Dato: 13.04.2023
Saksnr.: 2022/23806
Dok.nr.: 17
Saksbehandler:
Ingrid Tau Strand
Oanes

Karmøy kommune - gnr 83 bnr 28 - gnr 77 bnr 1 - FV 4824 - midlertidige avkjørsler - Kalstø - forespørsel om forlenget bruk - vedtak

Situasjonsplan:

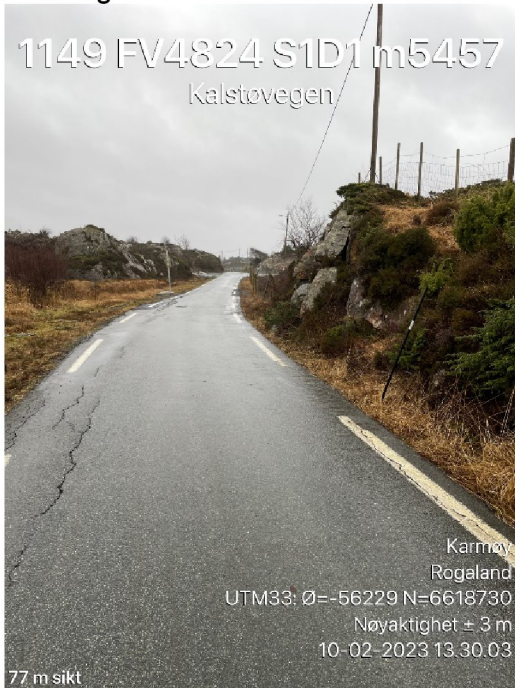
For avkjørsel A søkes det om å forlenge bruken til og med 31.08.24.

Det søkes nå om å forlenge bruken til å gjelde til og med 12.12.24 for avkjørsel B, for å kunne benytte avkjørslene til anleggstiden er helt over.

Rogaland fylkeskommune tillater utvidet bruk av avkjørsel A til å gjelde frem til og med 31.08.2024, med forbehold om at sikten utbedres iht. krav nevnt i vurderingen under.

Rogaland fylkeskommune tillater utvidet bruk av avkjørsel B til å gjelde frem til og med 12.12.2024. Vilåårene vil være de samme som i vedtak av 09.05.22, se vedlegg.
